2. Gennep-Zuid

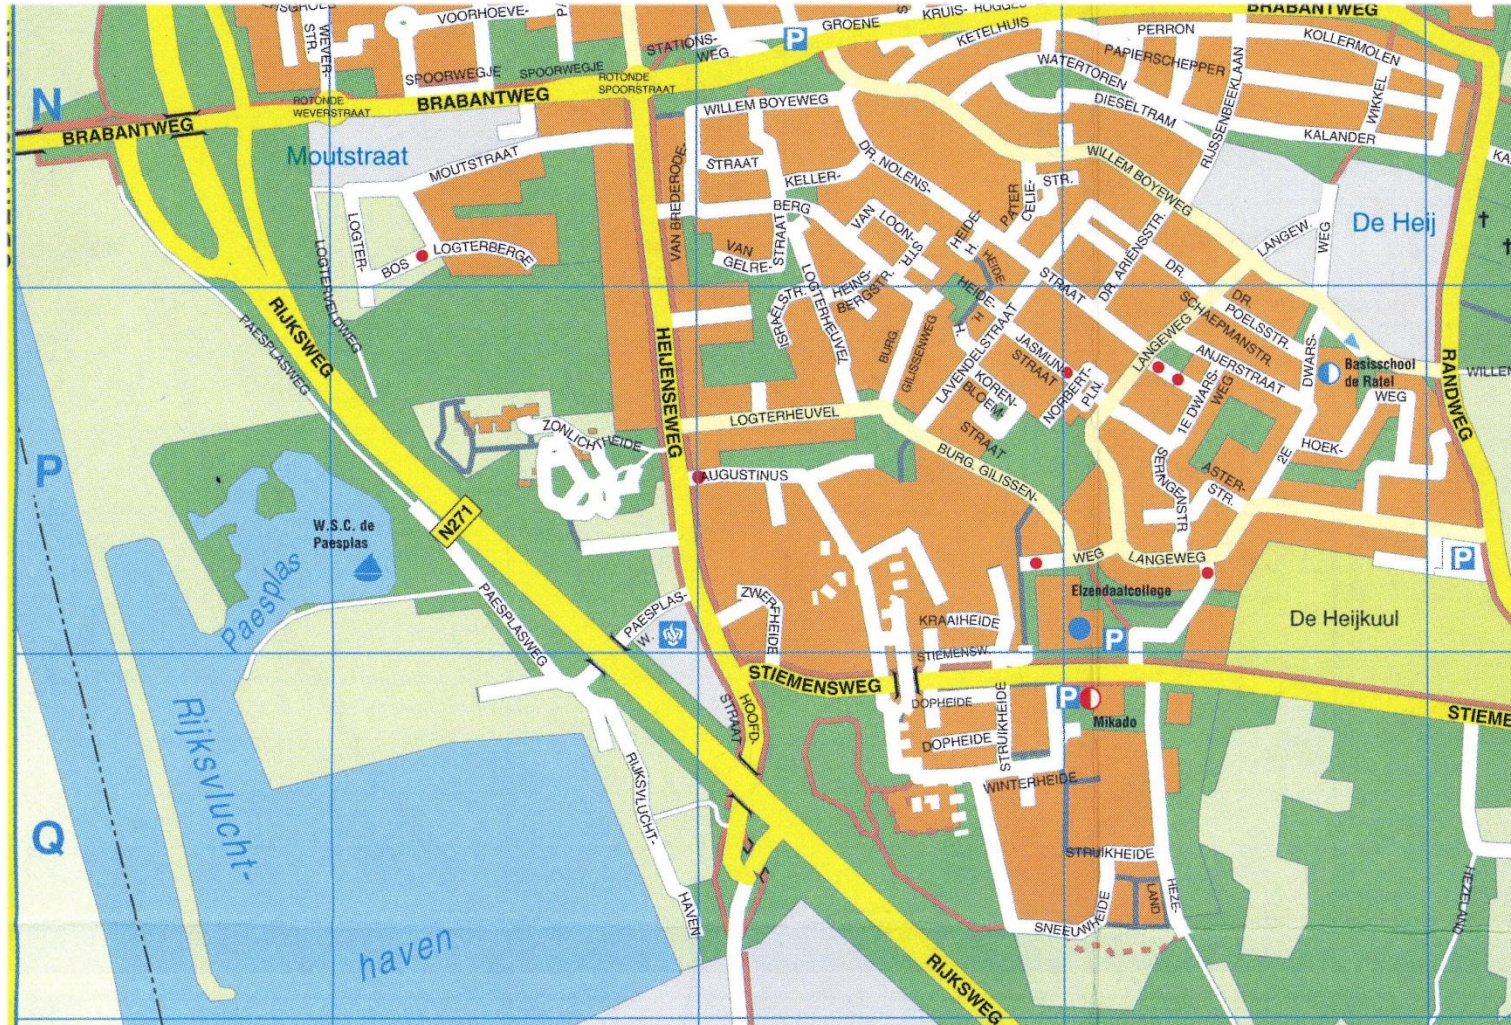
Aandachtspunt: Brabantweg:
Snelheid en routing naar “de Heij”
i.v.m. afsluiting voor vrachtverkeer van de Willem Boyeweg

(Buitenlandse) vrachtwagenchauffeurs die toch afslaan zien dit bord. Kunnen niet draaien en zoeken hun “TomTom”-weg via Dr Nolensstraat/Langeweg

Oplossing: nieuwe rijroute al aangeven op de Brabantweg
